**Avis de la Mission régionale d'autorité environnementale (MRAe)
de Nouvelle-Aquitaine sur le projet de révision allégée n°3 du
plan local d'urbanisme (PLU) de la commune de Limoges (87)
porté par la communauté urbaine de Limoges Métropole**

n°MRAe 2022ANA88

dossier PP-2022-12885

Porteur du Plan (de la Procédure) : communauté urbaine de Limoges Métropole

Figure 2: Extrait du règlement graphique **avant** la révision allégée (source : rapport de présentation, p.11)

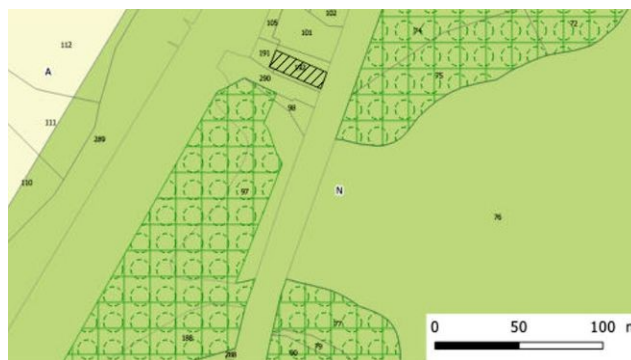
La révision allégée porte ainsi uniquement sur une modification du règlement graphique du PLU, aucune modification n'étant apportée aux autres pièces du PLU, et notamment au projet d'aménagement et de développement durable (PADD). La modification du règlement graphique se présente de la façon suivante :
